ESCLARECIMENTOS TERMO DE REFERÊNCIA 16/2025

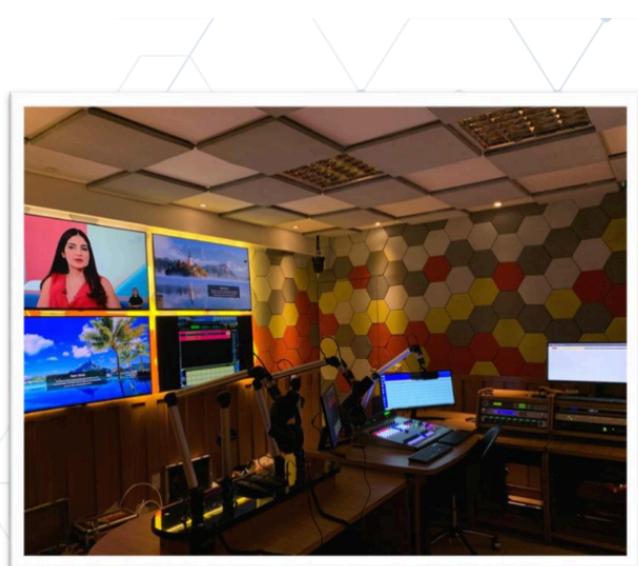
6- Nos Auditórios das Salas 03, 07 e 11 foi solicitado a realização de um tratamento acústico sob as atuais madeiras lá existentes, porém:

- Devido o atual estado físico das madeiras, muito precário e podre em vários locais, o que exige uma restauração (custo muito maior) e não uma mera reforma.
- Devido as madeiras fornecerem um efeito acústico de pouca eficiência, comparado ao que se solicita.
- Devido ao design desatualizado.
- Devido ao alto custo da mão de obra e a demanda extremamente grande de tempo para a realização do serviço como solicitado.

Solicitamos a possibilidade da retirada de todo o material em madeira das paredes e substituí-los por acabamento em MDF calhetado até a altura média de 1,20 metros a partir do solo e após esta altura

a instalação de espuma acústica (tipo Sonex) até o teto, proporcionando assim maior eficiência acústica e qualidade de acabamento. Segue fotos de exemplos:

Em relação às madeiras nos Auditórios, 03, 07 e 11, caso elas estejam comprometidas podem ser substituídas. Também é possível a substituição deste material por espuma acústica, desde que sejam mantidos os estudos de acústica descritos no projeto executivo.
